## Keuringsverslag van een elektrische laagspanning- en zeer lage spanningsinstallatie

**NIET CONFORM**

Straatnaam E. Van Elewijckstraat  
Huisnummer 33  
Busnummer  
Postcode 1780  
Gemeente Wemmel  
Land België

Controlebezoek van een huishoudelijke installatie volgens (KB 08/09/2019) - AREI Boek 1- 6.5. en 4.2.4.3.

Afbeelding schakel- en verdeelbord:

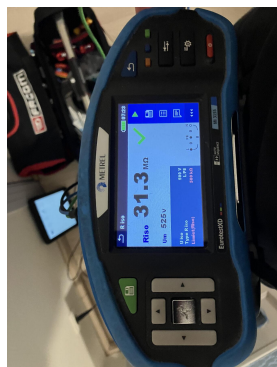
15.02 De aanduiding van de stroomkringen en/of apparatuur, aansluitklemmen, enz dient aangebracht of vervolledigd te worden. (Boek 1 Onderafdeling 3.1.3.1. en 3.1.3.3.A. en 5.1.6.1)

15.09 De genaakbare, naakte onder spanning staande delen zijn onvoldoende afgeschermd. (Boek 1 Afdeling 5.1.4. en 4.2.2.3.)

15.13 De nominale spanning dient duidelijk vermeld te worden op een oordeelkundig gekozen plaats. (Boek 1 Onderafdeling 3.1.3.3.)

16.01 Een verzegelbare differentieelstroombeschermingsinrichting dient geplaatst te worden aan het begin van de installatie. (Boek 1 Onderafdeling 4.2.4.3.)

Kleine boite niet verzegelbaar
